対策箇所説明図

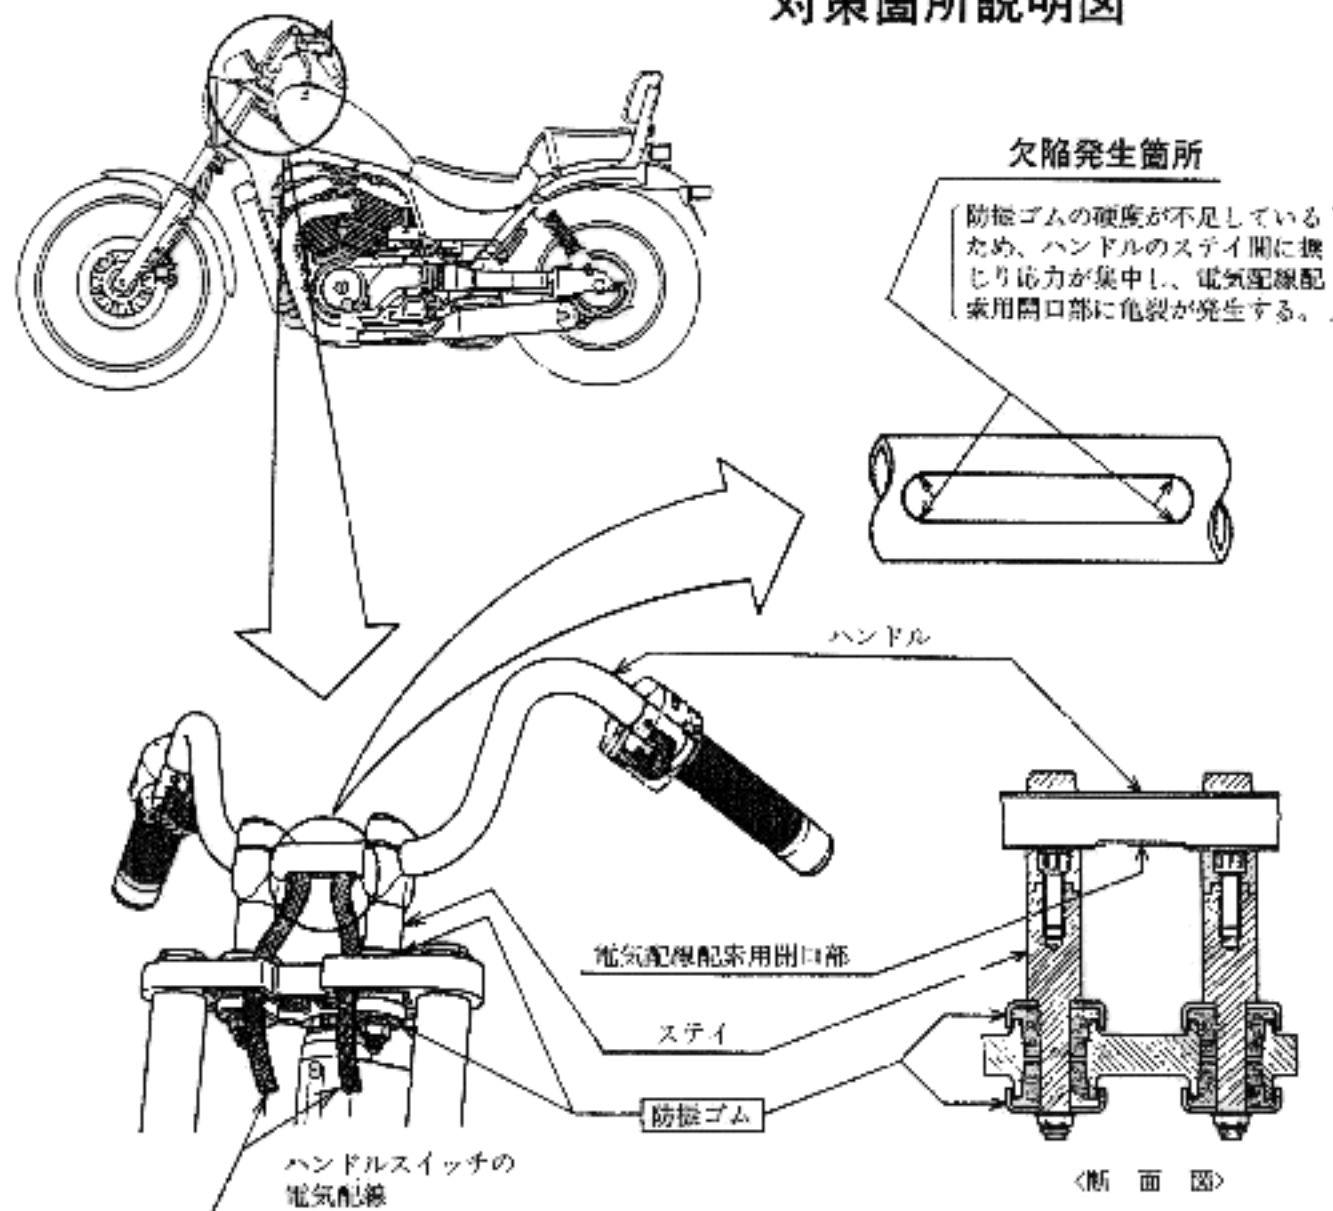
対策前

防振ゴム（4個/台）の硬度：Hs50

対策後

防振ゴム（4個/台）の硬度：Hs70

防振ゴムの硬度をHs50からHs70に変更した対策品と交換する。
